# ***Projet éolien de Bois Jaquenne***

***Réponse aux relevé d'insuffisances en  
date du 4 novembre 2022***

**Avril 2023**

# **RÉPONSE A LA DEMANDE DE COMPLÉMENTS**

Contexte éolien à la fin juin 2021 (déposé)

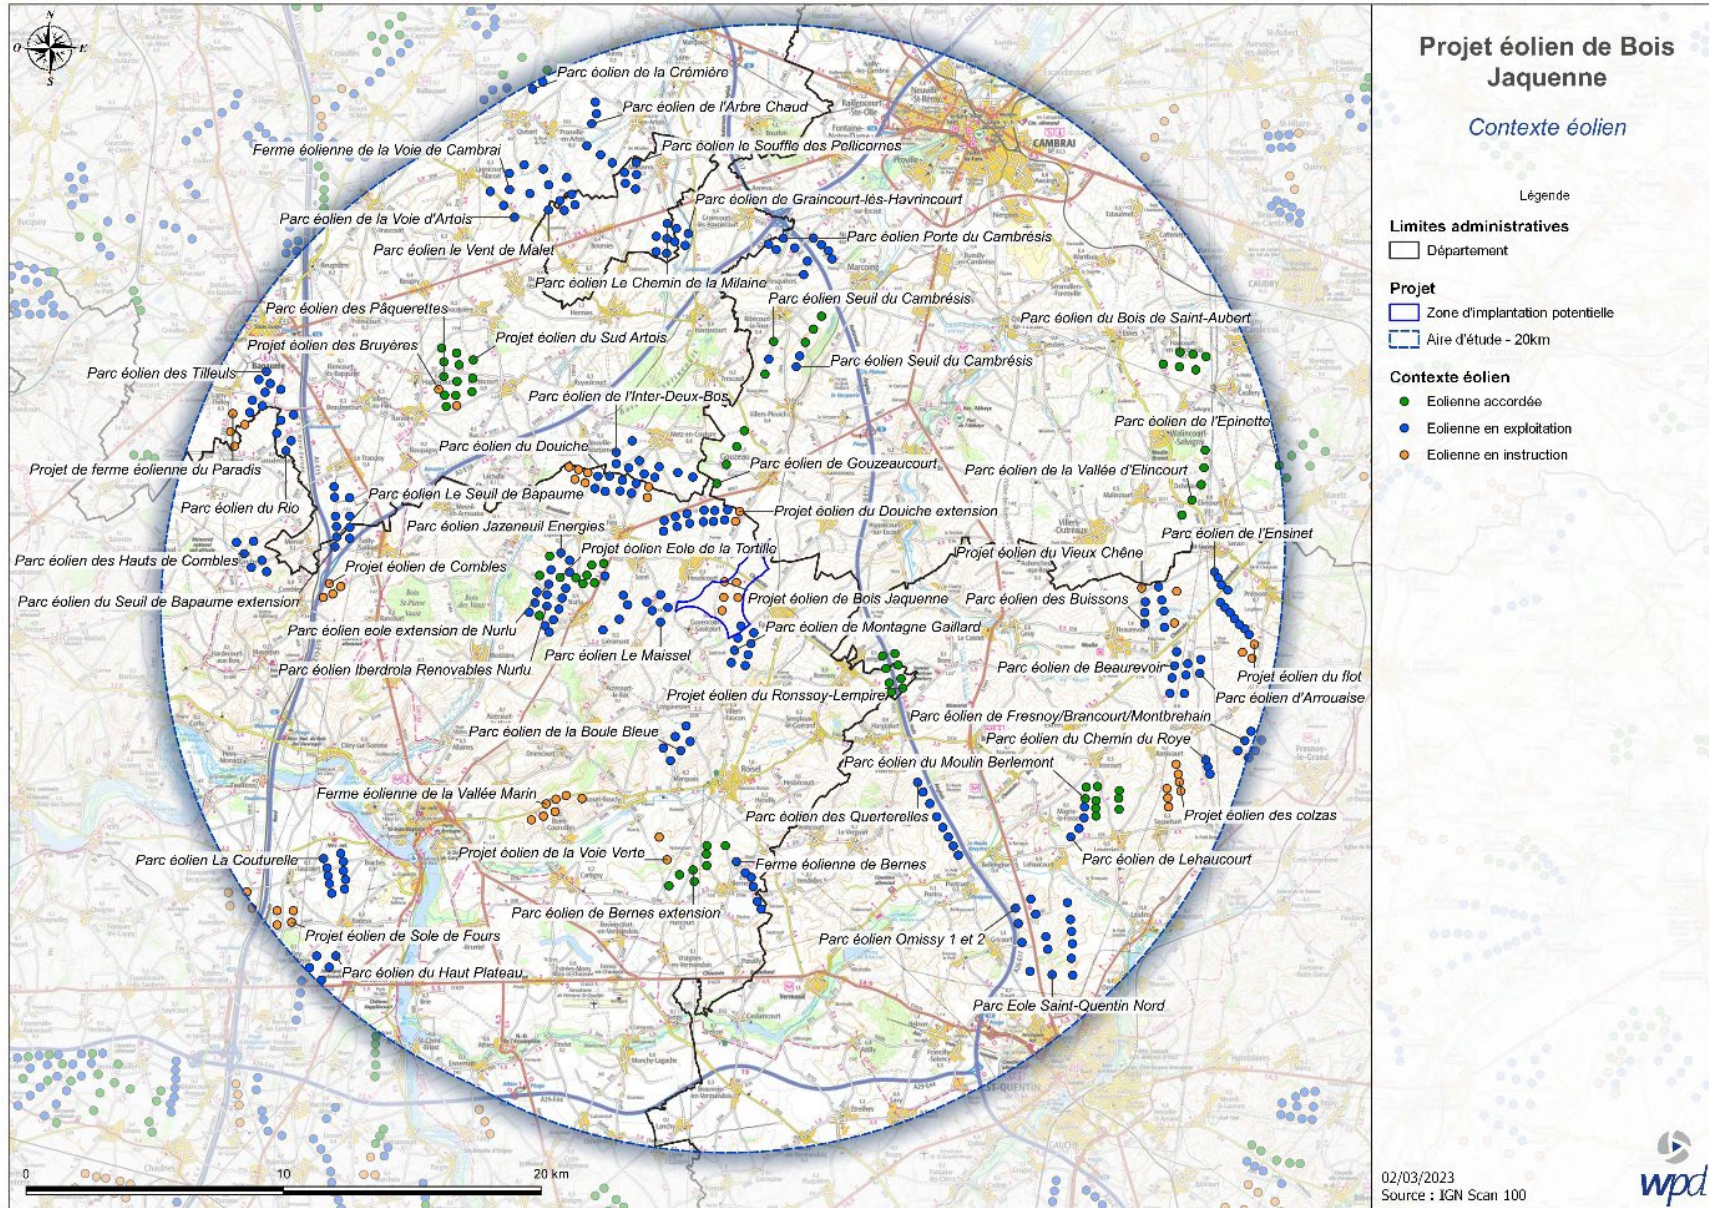
- Une carte du contexte éolien tel que déposé dans l'étude d'impact. Le contexte présenté dans le dossier déposé en septembre 2021 est celui valable à la date du 30 juin 2021 soit trois mois avant.
- Une carte du contexte éolien à jour en date de mars 2023 (soit deux mois avant la date du dépôt des compléments).
- Les changements entre les contextes éoliens de ces deux dates sont recensés de manière exhaustive dans le tableau ci-dessous. Dans ce tableau, ont été distingués les changements entre les deux cartes selon que les parcs :
  - Etaient déjà représentés et pris en compte initialement et ont fait l'objet d'un changement de statut
  - Etaient absents initialement et sont aujourd'hui autorisés ou en instruction
  - Etaient présents initialement et ont été refusés

Ainsi, au sein des changements relevés dans le contexte éolien entre les dates du 30 juin 2021 et du 12 mars 2023, seuls 10 projets parmi les 20 changements recensés ont fait l'objet d'un changement de statut entre les deux dates. Parmi ces dix projets, cinq sont situés à moins de 10 km du projet et seulement deux sont situés au sein de l'aire d'étude rapprochée (6 km), au-delà de laquelle, selon l'étude paysagère, la prégnance des éoliennes du projet de Bois Jaquenne diminue. Il s'agit des parcs du Ronssoy-Lempire et du parc éolien de la Tortille.

Pour illustrer l'ensemble de ces changements et notamment l'inclusion de deux nouveaux parcs autorisés dans l'aire d'étude rapprochée, des photomontages ont été mis à jour avec le contexte éolien en date de mars 2023. Il s'agit des PM 13, 14, 15bis, 16, 25, 28, 33, 34, 35, 38, 41, présentés dans le carnet de photomontages complété, à partir de la page 114.
